Bilag 2. Henvendelser modtaget i høringsperioden

Høring: Carlsberg II tillæg 5, lokalplansforslag

Høringssvar, Carlsberg II, tillæg 5

Høringssvar til Forslag til Lokalplantillæg 5 til Lokalplan 432

Situationsplan 1:1000

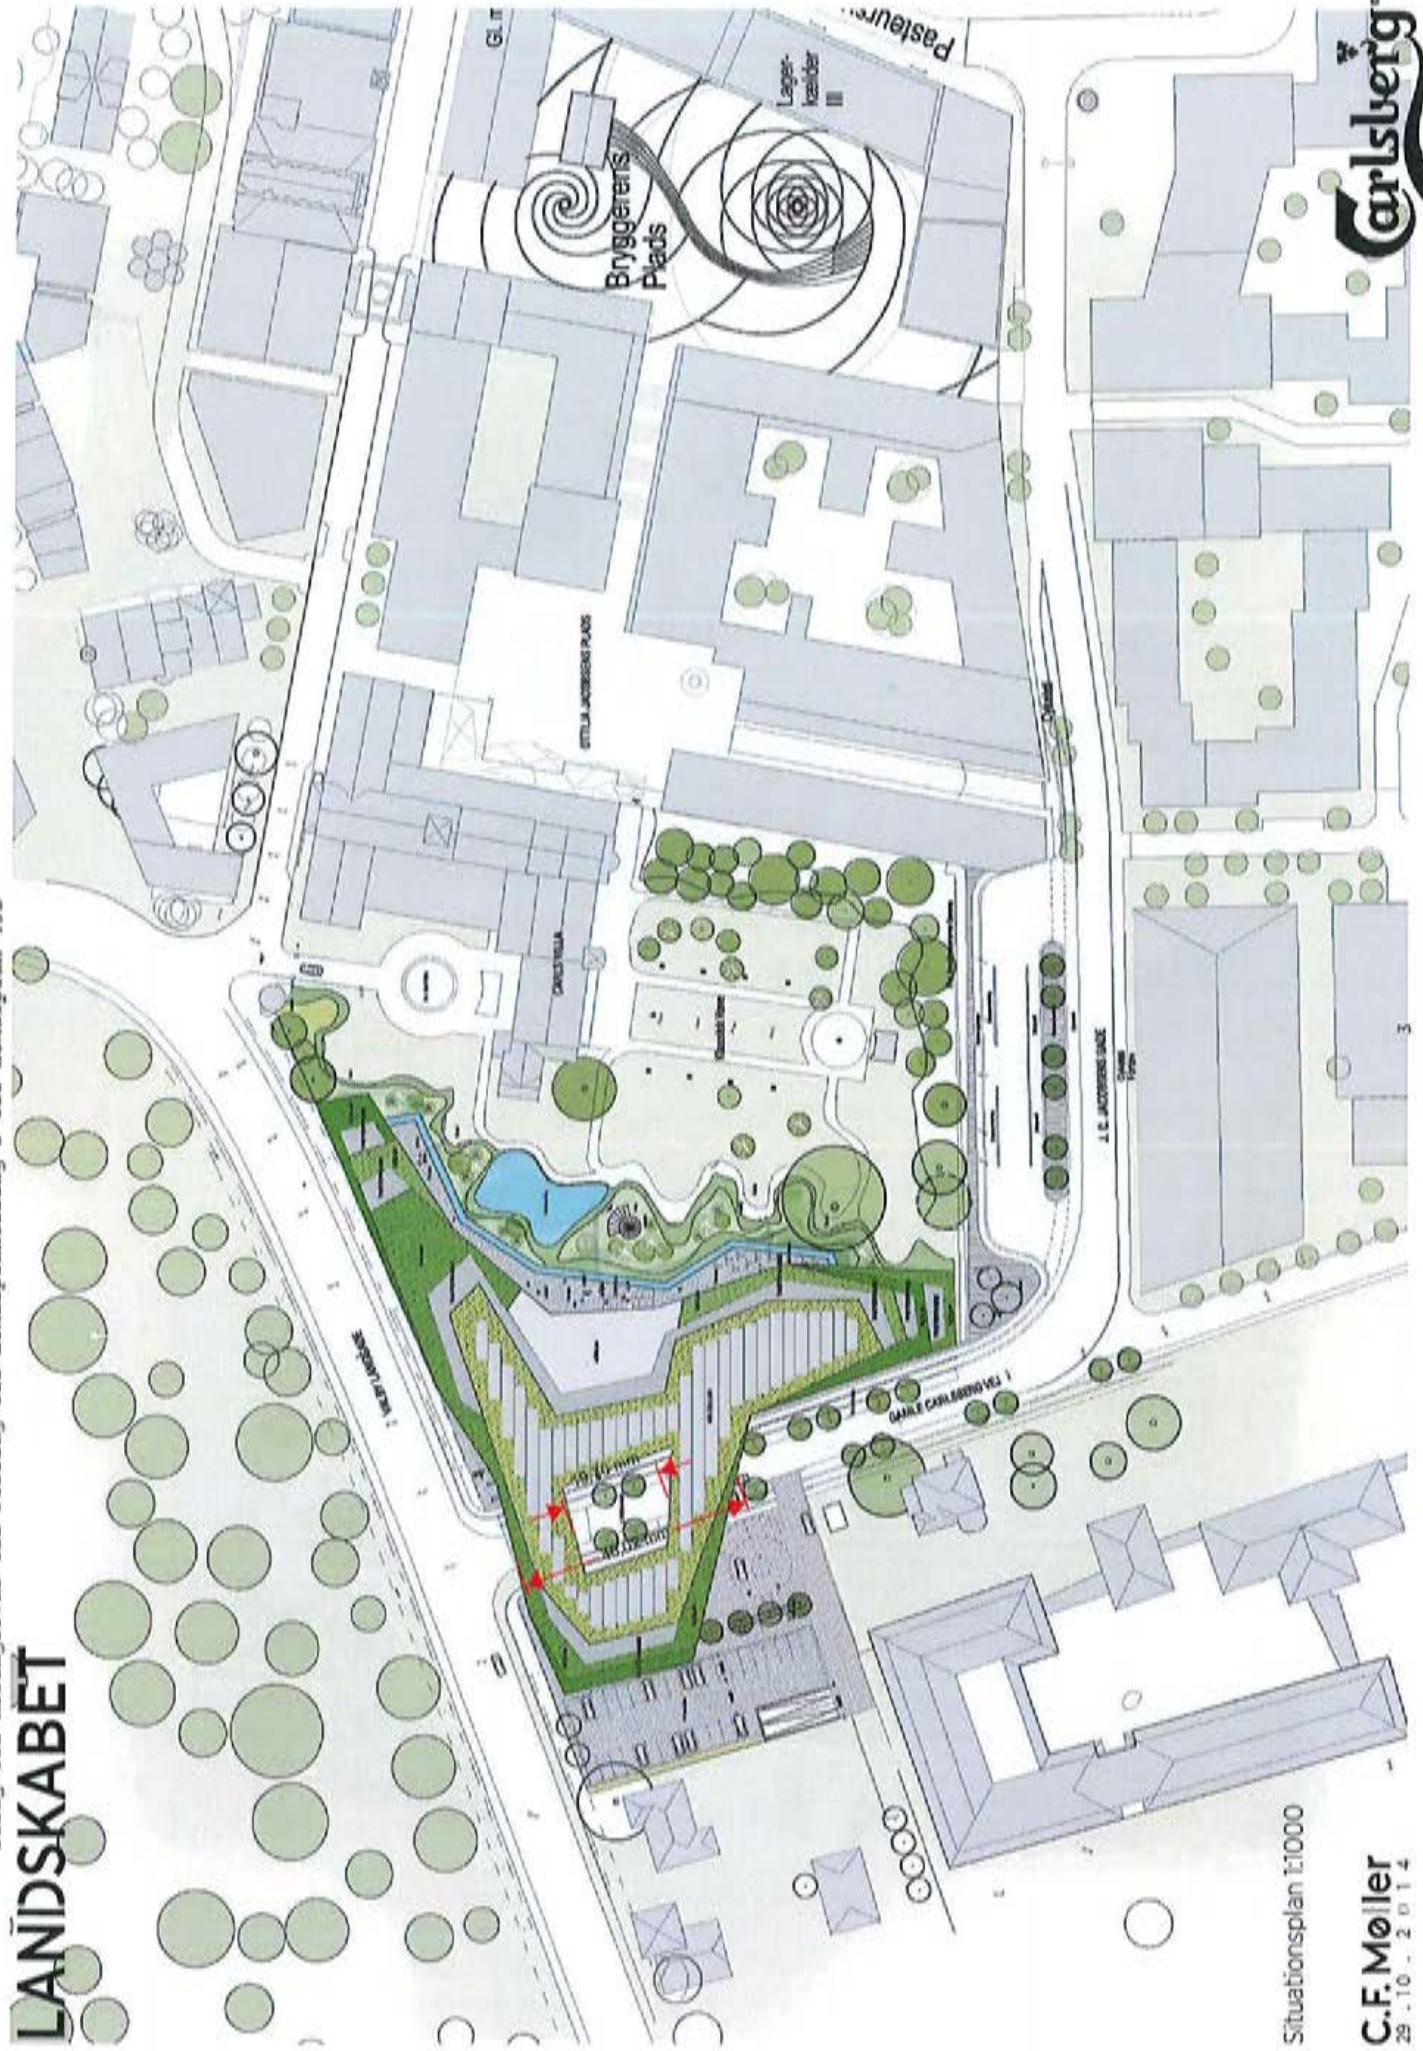
2. I henhold til lokalplantillægget § 5 stk 4 pkt C skal teknikarealer indarbejdes indenfor bygningens profil, hvilket medfører, at teknikarealerne ikke kan placeres på tag, men skal placeres i kælderen. Herved vokser skaktene i huset betydeligt og derfor ønsker Carlsberg ikke skaktarealerne inkluderet i byggeretsberegningen under henvisning til Lokalplan 432 § 5 stk 1, hvor der gives mulighed for, at etablere arealer udover byggeretten: *"Etagereal, der inden for bygningsvolumenet medgår til tekniske anlæg, ... , kan etableres herudover, såfremt det er begrundet i særlige arkitektoniske, miljømæssige, rekreative, energimæssige eller funktionsmæssige hensyn"*. Skaktens størrelse er 1.103 m² og Carlsberg A/S anmoder om at kunne trække dette areal fra byggeretten.

3. I Forslag til Lokalplantillæg §5, stk 4 pkt C angives det, at lysskaktens andel af overbygningen min. Skal være 40 %. Overbygningen over Gamle Carlsberg Vej var i forslaget til Lokalplantillægget betydeligt dybere end i det aktuelle dispositionsforslag og målt midt på vejen var lysskaktens andel 43%. I det aktuelle dispositionsforslag er overbygningen gjort ca 10 m smallere og lysskaktens andel er 38%. Carlsberg anmoder om, at Lysskaktens andel af overbygningen kan være lavere i dette tilfælde, da en mindre dyb overbygning også tilgodeser lyskravet.

4. I Forslag til Lokalplantillæg 55, stk 4 pkt C angives der, at bygningens ikke må overstige 10 m i 2 etager, 14,5 m i 3 etager og 19 m i 4 etager. Dette overholdes i projektet langs Gamle Carlsberg Vej men ikke langs Valby Langgade, som falder ca 3,5 m fra Gamle Carlsberg Vej til enden af bygningen tættest på Ny Carlsberg Vej. Carlsberg AS anmoder om at højdekravet frafaldes langs Valby Langgade i tillægget.

Lysskaktens andel af overbygningen:
Forslag til lokalplantillæg: 43%
Dispositionsforslag: 38%
Mål i m

Max højde i Forslag til Lokalplantillæg §5 stk 4 pkt C:

6) Cykelruten på Banevolden

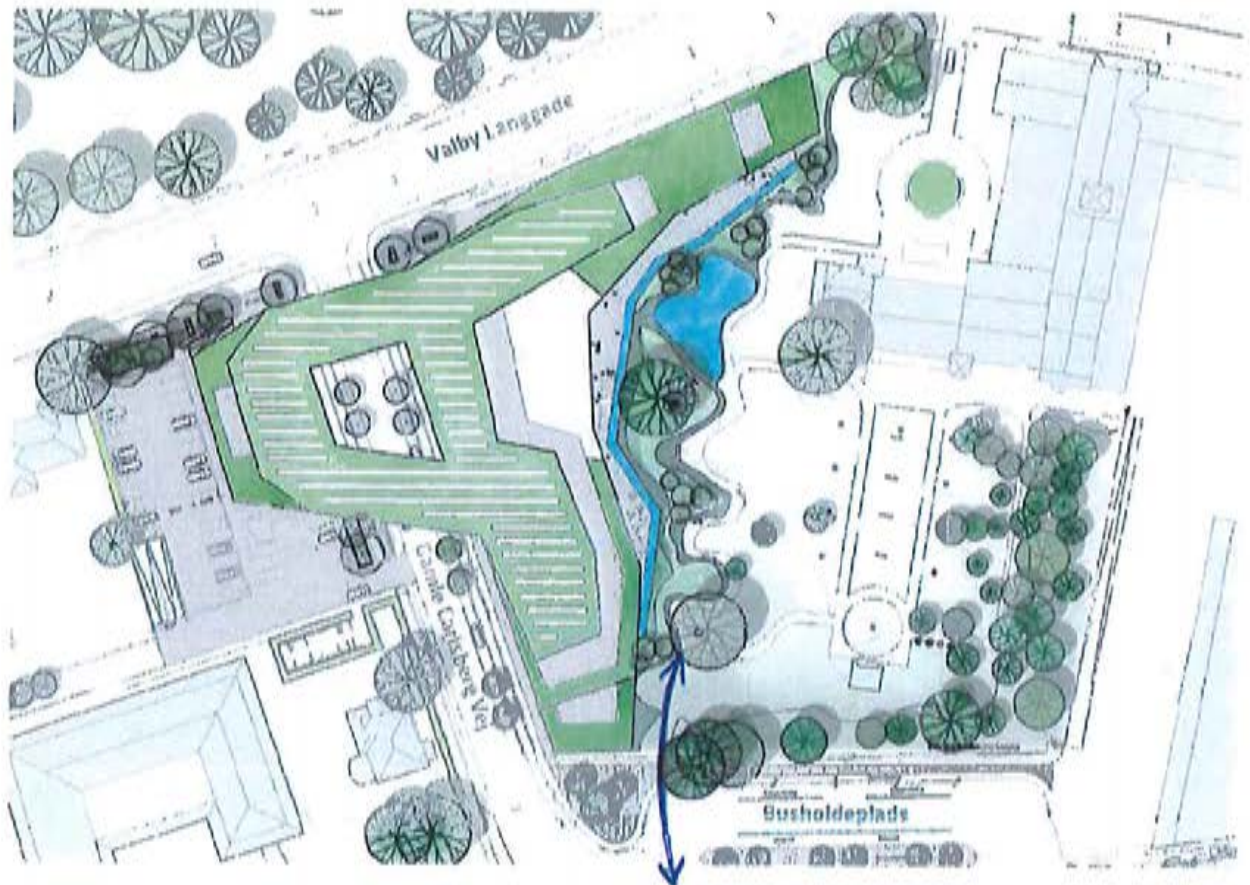
Vi kan se i materialet, at cykelruten Carlsbergruten står klar i 2016 og lokaludvalget beder derfor om at blive inddraget i en konkret dialog om, hvordan denne skal udformes på forløbet ad Banevolden og hen til Hønsbroen ved Gl. Jernbanevej. Vi forudser, at det bliver en meget attraktiv cykelrute mellem Valby og Vesterbro/City og at den i løbet af kort tid vil få et stort antal cyklister til at vælge denne rute i stedet for at vælge Vesterbrogade, hhv. Vigerslev Alle, hvis man kommer fra det centrale Valby og den vestlige del af området omkring Valby Langgade.
